Stellungnahme des ADFC

Gemeinsame Anmerkungen des ADFC Düsseldorf und des ADFC Rhein-Kreis Neuss zum Radschnellweg Neuss-Düsseldorf-Langenfeld

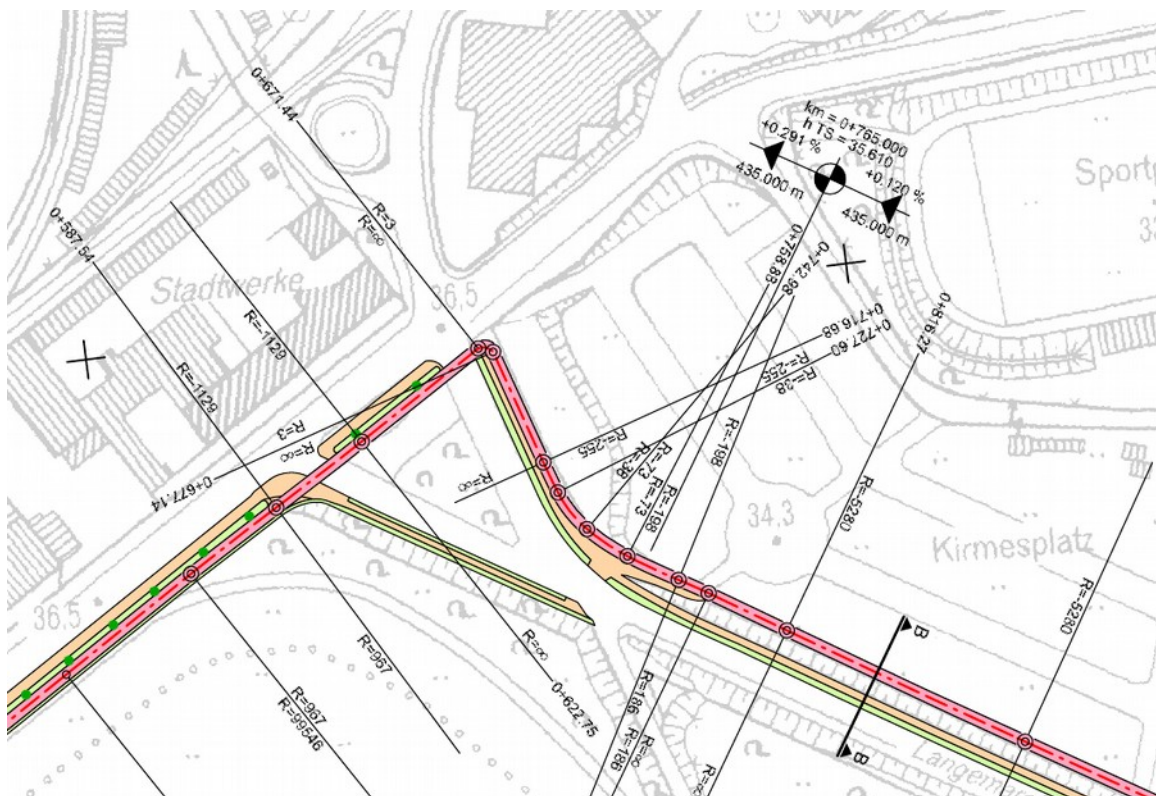
Wir müssen leider feststellen, dass diese bekannten Grundsätze für den Entwurf von Radverkehrsanlagen an vielen Stellen nicht berücksichtigt wurden. Ein Beispiel ist die Abfahrt von der Josef-Kardinal-Frings-Brücke auf Düsseldorfer Seite, die mit zwei

engen aufeinander folgenden 90-Grad-Bögen praktisch zum vollständigen Abbremsen zwingt.

Variante Unterführung: Sozialkontrolle

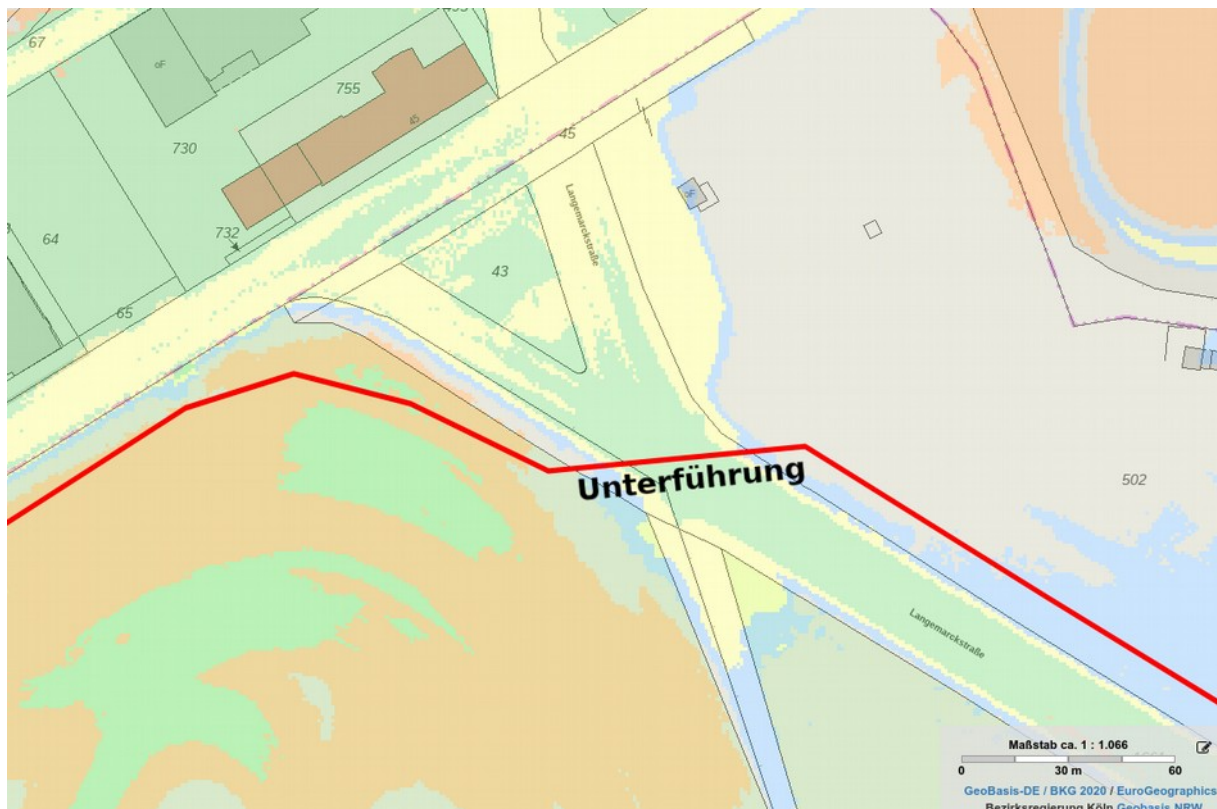
Hier sieht die Hauptvariante aus der MBS eine Führung auf der nördlichen Seite vor, wie in der nachstehenden Abbildung gezeigt. Diese beinhaltet zwei mit LSA zu sichernde Fahrbahnquerungen kurz hintereinander, gefolgt von einer engen Rechtskurve mit mehr als 90 Grad. Beides widerspricht den Anforderungen an einen RSW.

Zudem werden in der UVU starke Bedenken hinsichtlich der Verkehrssicherheit vorgebracht. Diese könnten nur mit strikt konfliktfreier Signalisierung an beiden Querungsstellen ausgeräumt werden. Das hätte an diesem stark belasteten Knoten jedoch deutlich längeren Wartezeiten für alle Verkehrsteilnehmer, einschließlich der Nutzer des RSW, zur Folge. Deshalb lehnen wir diese Verkehrsführung ab. Einen Kreisverkehr lehnen wir aus Sicherheitsgründen ebenfalls ab, denn es gibt hier eine hohe Belastung mit Schwerlastverkehr. Wir weisen darauf hin, dass die Zahl von Unfällen zwischen LKW und Radfahrenden mit tödlichem Ausgang in Neuss leider signifikant zugenommen hat.

Wir folgen dem Sicherheitsargument der UVU und empfehlen, eine planfreie Querung der Langemarckstraße als Unterführung sorgfältig zu prüfen. Sie sollte ausreichen breit, angenehm beleuchtet und mit sanften Bögen an Ein- und Ausfahrt so geführt werden, dass ein positives Sicherheitsgefühl entsteht. Die Topografie legt eine Unterführung nahe, denn das Gelände beidseits der Langemarckstraße liegt 3 bis 4 Meter unterhalb des Fahrbahnniveaus.

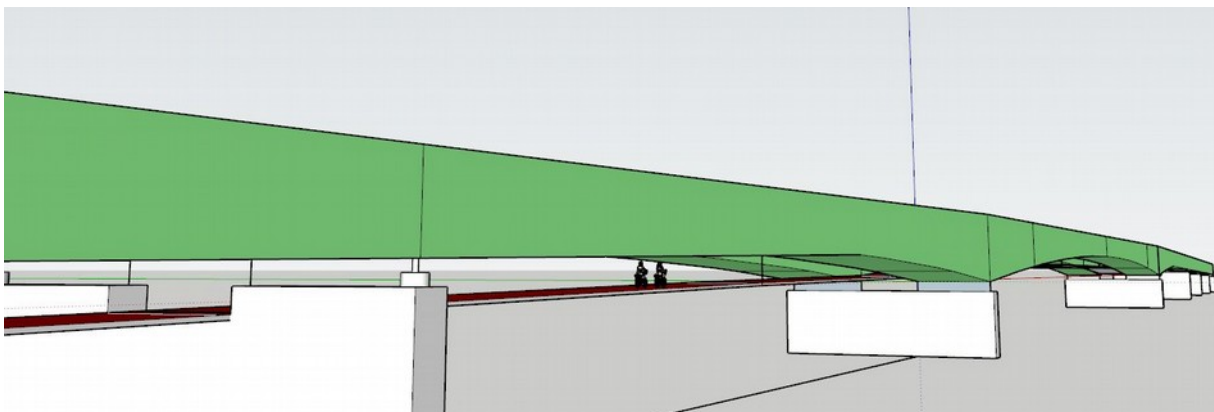
Die Einhaltung der Durchfahrtshöhe für die Schifffahrt ist durch eine Anhebung der Trasse im Bereich der Fahrinne möglich. Die Langsschnitt-Skizze illustriert dies.

Die RSW-Trasse ist in Skizze als rote Linie zu sehen. Da sie etwas höher als der Deich verläuft, befindet sie sich oberhalb der HW-Marke. Der graue Bereich in der Mitte unter der Brücke ist der für die Schifffahrt freizuhalten. Dazu muss die Trasse in der Mitte ansteigen. Die nachstehende Ansicht visualisiert das Prinzip dreidimensional.

3.3.1 Südring

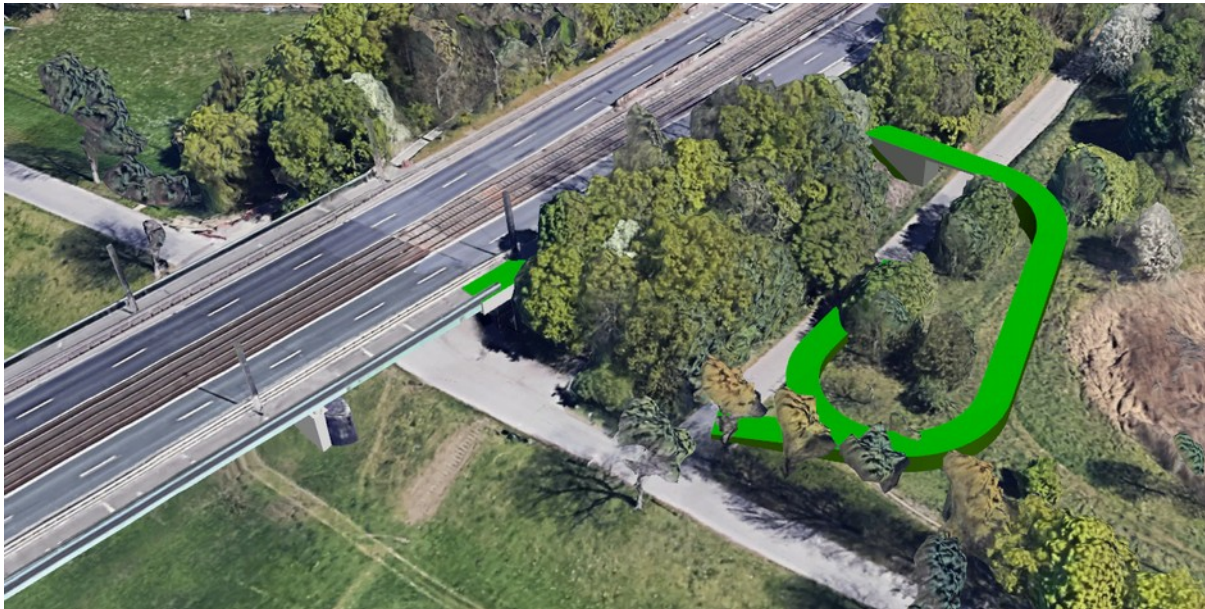
Die Führung entlang des Südrings (in der Übersicht 4,5 km) hat nur scheinbar den Vorteil, den RSW näher an die Innenstadt zu rücken. Dieser Vorteil verkehrt sich ins Gegenteil, wenn man bedenkt, dass ampelgesicherte, teils komplizierte Kreuzungen (Völklinger Straße / Südfriedhof, Volmerswerther Straße, Fleher Straße, Aachener Straße) zu bewältigen sind. Diese Führung verstößt gegen die Forderung im Leitfaden, dem RSW in Knotenpunkten „möglichst“ Vorrang zu gewähren – das ist auf dieser Route gar nicht realisierbar!

Allein der Seitenwechsel für die Fahrt Ost-West an der Aachener Str. kostet im Mittel einen Ampelumlauf (etwa 70 s) Zeit, weil erst der Südring und dann die Aachener Straße gequert werden muss. Und wo sind auf der Nordseite des Südrings an der Ecke zur Aachener Str. genügend große Aufstellflächen für das Warten auf die Weiterfahrt Richtung Westen? Stand heute können hier höchstens zwei Fahrräder warten.

Der Seitenwechsel in West-Ost-Richtung von der Nordseite der Josef-Kardinal-Frings-Brücke auf die Südseite der Brückenrampe kostet auch einige Minuten Zeit, weil man erst in Spitzkehren zum Deich hinunter muss, um in ebensolchen Spitzkehren auf der anderen Brückenseite wieder hinaufzufahren. Und dass,

aufgrund der äußerst engen Bögen hier, ohne den Schwung aus der Abfahrt für den Anstieg nutzen zu können.

Da diese Route entlang des Südrings gegen mehrere Kriterien aus dem o.g. Leitfaden verstößt, lehnt der ADFC diese Route für den RSW ab.

blau: ADFC-Vorschlag, rot Anschlüsse an die Uni

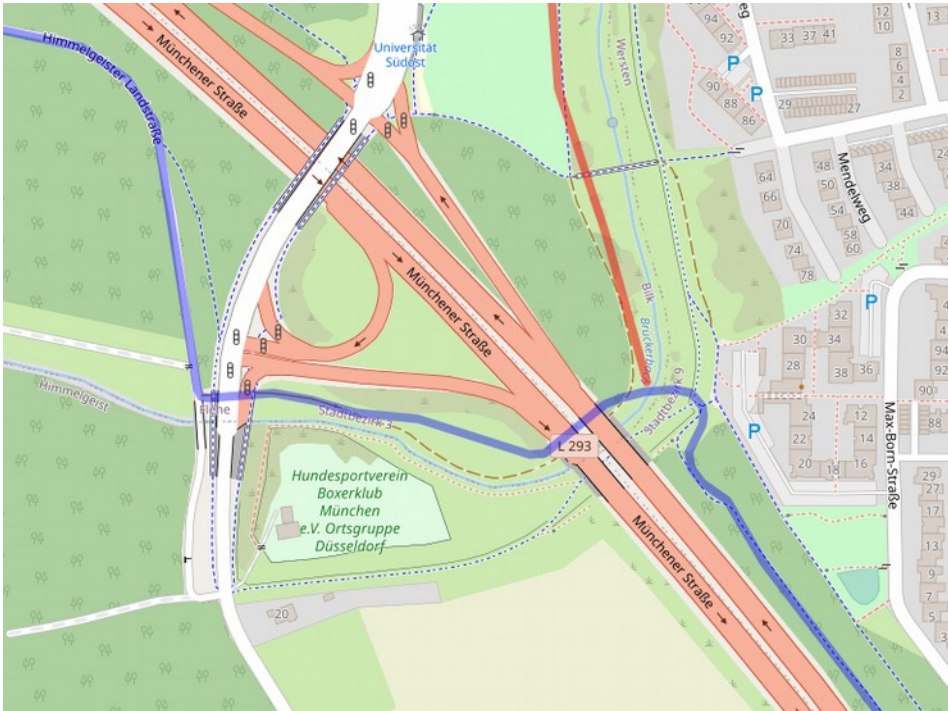
Die Universitätsstraße ist vom Fleher Wasserwerkswäldchen nur über eine enge **Unterführung unter der Münchener Straße** zugänglich. Wir sehen hier erhebliche **Sicherheitsprobleme** und schlagen deshalb einen „Bypass“ entlang der Westseite der Münchener Straße auf der alten Himmelgeister Landstraße vor. Die Anbindung Richtung Bilk, Universität Nord und Süd sowie Himmelgeist, Wersten und Itter bleibt erhalten.

Der ADFC-Vorschlag (blau) folgt von Süden kommend dem vorhandenen Weg, bleibt auf dessen Niveau und rückt *nicht* an die Münchener Str. heran. Über eine eigene Brücke über den Brückerbach wird nach einem Bogen nach Westen die Münchener Straße unterquert. Auf dem anschließenden vorhandenen Weg wird die Himmelgeister Landstraße unterquert. Der alten Himmelgeister Landstraße folgend geht es Richtung Norden am Wasserwerk vorbei parallel zur Münchener Straße, bis man auf die bekannte und geplante Route vom Fleher Deich zur Uni an der Unterführung der Münchener Straße stößt.

blau ADFC-Vorschlag, rot Anschluss Uni-Süd

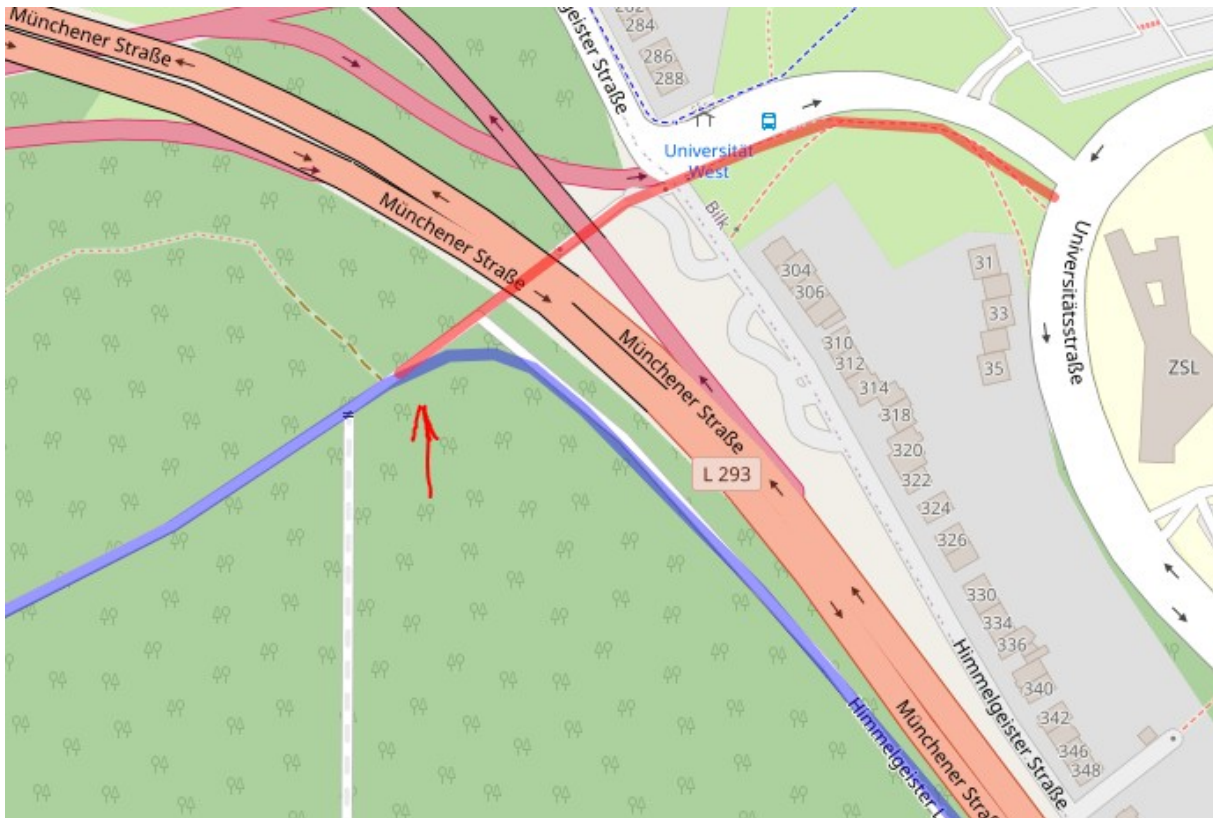
Unser Vorschlag bleibt auf dem Niveau des von Süden kommenden RSW und quert im weiten Bogen den Brückerbach etwas oberhalb des vorhandenen Trampelpfades, auf einem Niveau etwa 2,5 m unterhalb der Unterkante der Brücke der Münchener Straße. Evtl. muss hier eine Galerie an die Böschung gebaut werden, um die erforderliche Breite zu erreichen. Der RSW nähert sich dann Richtung Westen dem vorhandenen Weg, der die Universitätsstraße/Himmelgeister Landstraße unterquert und folgt nach der Unterquerung in einem möglichst weiten Bogen (hier werden die

20 m Radius vermutlich nicht möglich sein) der alten Trasse der Himmelgeister Landstraße nach Norden.

Der Abschnitt von der Universitätsstraße bis zum Wasserwerk muss als Fahrradstraße ausgewiesen werden, weil hier auch Kfz-Verkehr möglich sein muss. An den Gebäuden des Wasserwerks (Pfeil) muss das Buschwerk bis zur Leitplanke der Münchener Straße entfernt werden, um die hier maximal mögliche Breite zu erreichen.

blau: ADFC-Vorschlag, rot: Anschluss Uni-West

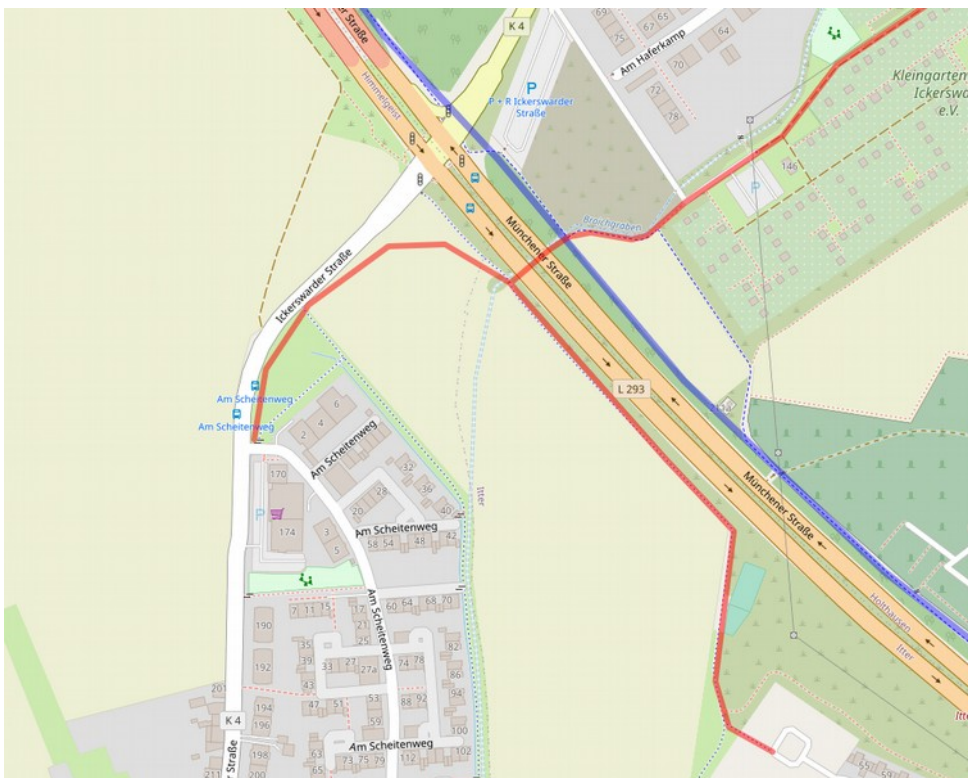
Dort, wo unsere (blaue) Route auf der alten Himmelgeister Landstraße wieder auf den geplanten (roten) RSW trifft, muss ein vorfahrtsberechtigter Bogen von 20 m vorgesehen werden. Dafür muss der Zaun vom Wasserwerk versetzt werden (Pfeil). Nebeneffekt dieser Lösung ist, dass die Einmündung (auch der Abzweig nach Osten) von der Unterführung unter der Münchenener Straße abgesetzt wird, so dass diese äußerst gefährliche, unübersichtliche Stelle entschärft wird.

Unabhängig davon, welche Trasse als Haupttrasse gewählt wird, halten wir einen Versatz der Himmelgeister Landstraße an dieser Stelle (nördliches Ende) für zwingend geboten, um die an der Einmündung erforderlichen Sichtdreiecke frei zu halten.

- Die Fahrt durch die zu enge Unterführung unter der Münchenener Straße im Nordwesten der Uni ist für den RSW nicht mehr erforderlich
- Die gefährliche Einmündung dort wird entschärft
- Es entfällt der Anstieg auf den Kreisell im Südosten der Uni bzw. die von uns geforderte Unterfahrung der Universitätsstraße unter einer Brücke

- Es entfallen Kreuzungen mit dem Kraftverkehr
- Es ergibt sich eine Anbindung aus Richtung Himmelgeist nach Norden ohne Anstieg
- Und es bleiben alle möglichen Anknüpfungen (Uni, Bilk, Mendelweg) erhalten!

4.1.2 Universitätskreisel Nordwest (Lageplan 3)

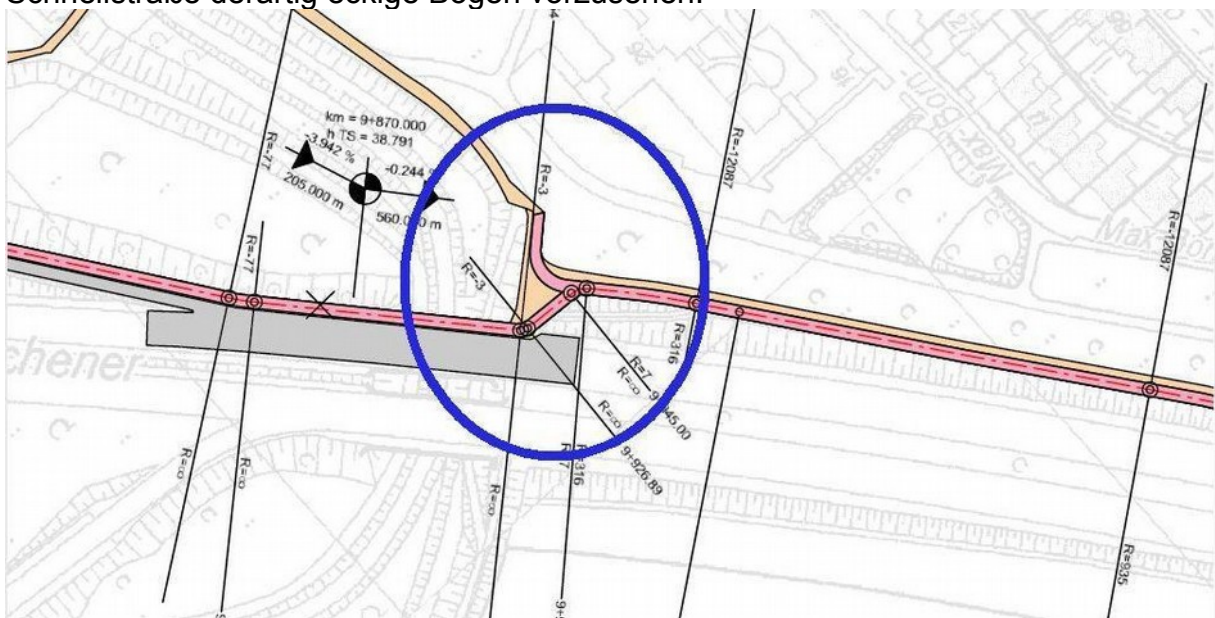
Am nordwestlichen Universitätskreisel gibt es ohne nachvollziehbaren Grund erst 76m Radius, dann ein ganz kurzes Stück Gerade und dann 15m Radius? Hier sind Übergangsbögen notwendig.

Unser Vorschlag: Den 76m Radius von Westen kommend etwas aufweiten und näher an die Fahrbahn rücken, dann geht es mit etwa 25 m Radius unter Einbeziehung eines Teils des Grünstreifens südlich des Kreisverkehrs auch mit 30 km/h. Und dann ist auch Platz für eine Zwischengerade zwischen Rechts- und Linkskurve (orange Skizze der Linienführung):

4.1.3 Versatz südöstlich Universität (Lageplan 4)

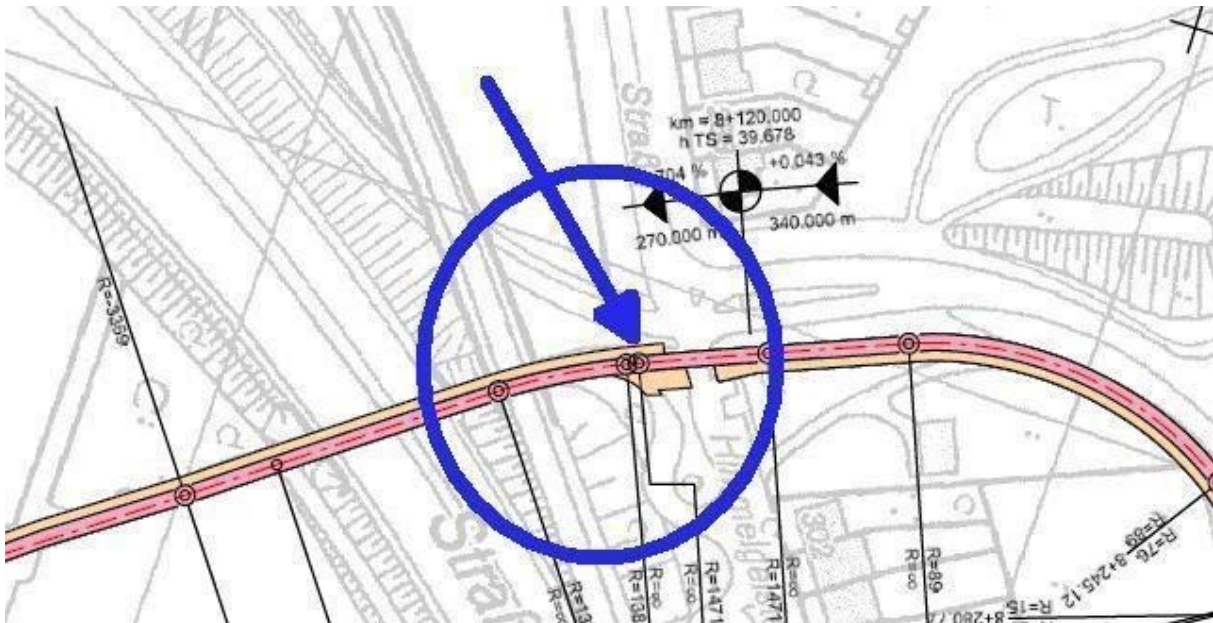
Südöstlich an der Querung des Brückerbachs wird der RSW mit zwei engsten Bögen mit Radius 3 m bzw. 7 m ohne Übergangsbogen verschwenkt. Es ist nicht einsichtig, warum diesen Versatz nicht mit Bögen mit Radien größer als 20 m bauen kann, so dass es dann nicht zu überflüssigen Geschwindigkeitseinbrüchen kommt - es geht immerhin um einen Radschnellweg. Niemand käme auf die Idee, auf einer Schnellstraße derartig eckige Bögen vorzusehen!

4.2.1 Nördlicher Einstieg Universitätsstraße (Lageplan 3)

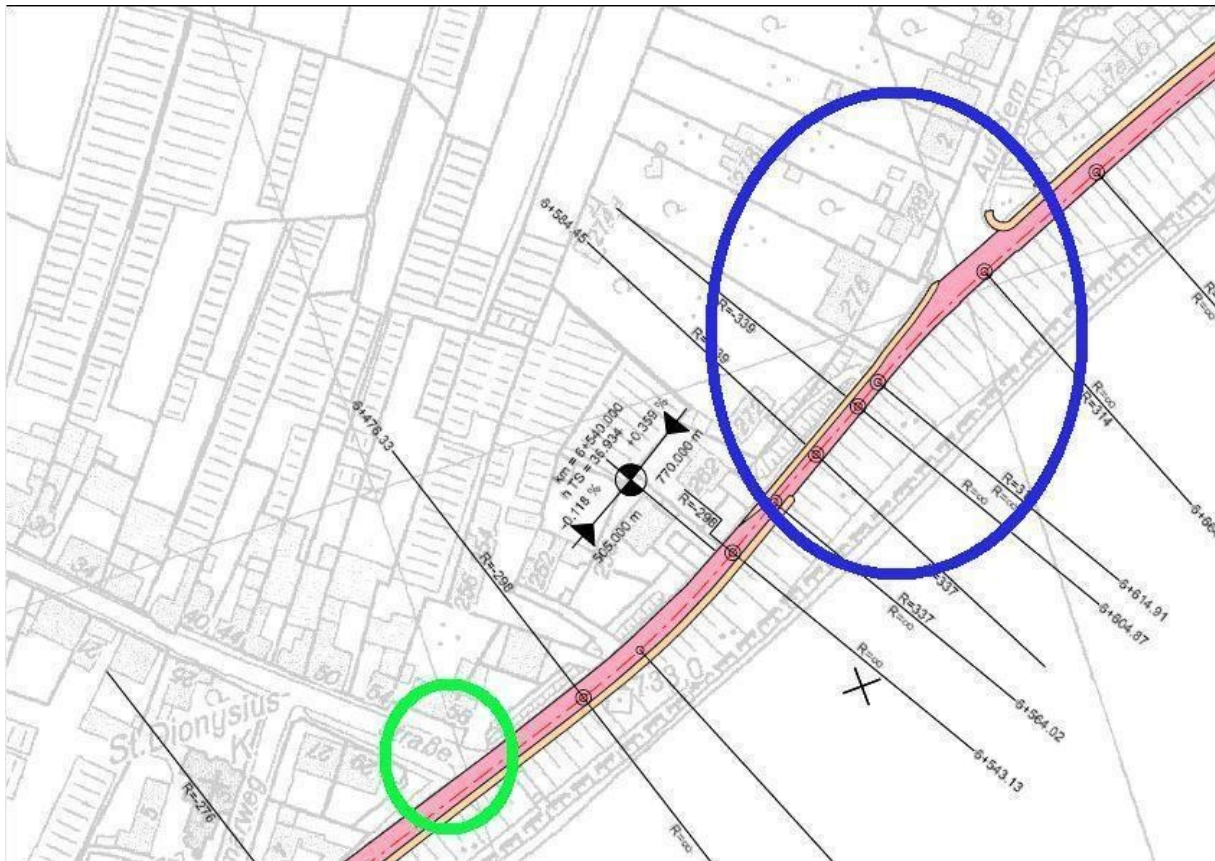
Die Lage von Fußweg und Radschnellweg muss zwischen dem Tunnel unter der Münchener Straße und „Auf dem Rheindamm“ getauscht werden!

4.2.2 Fußwege auf dem Fleher Deich(Lageplan 3)

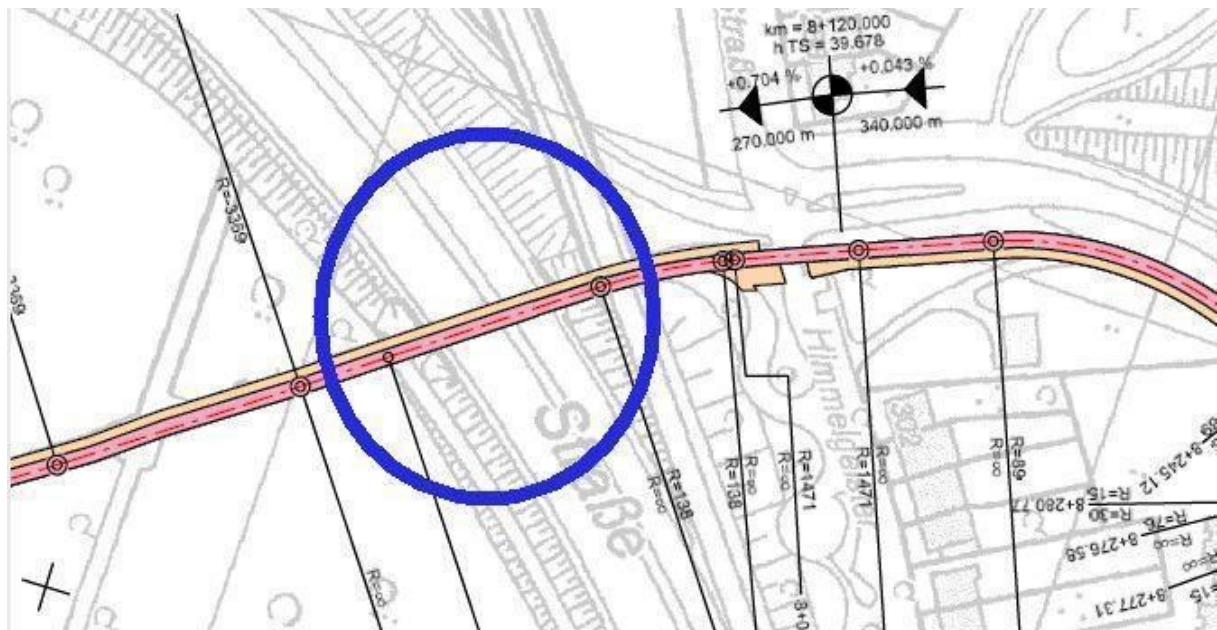
Es gibt keinen einleuchtenden Grund, den Fußweg ein Stück lang auf der Nordseite zu führen. Es sind zweimal Seitenwechsel (blauer Kreis) nötig, die durch einen Seitentausch im genannten Bereich vermieden werden. Dass Fußgänger in Seitenstraßen abbiegen könnten, gilt auch für die Stellen, wo der Fußweg auf der Rheinseite liegt, siehe grünen Kreis an der Einmündung der Abteihofstraße.
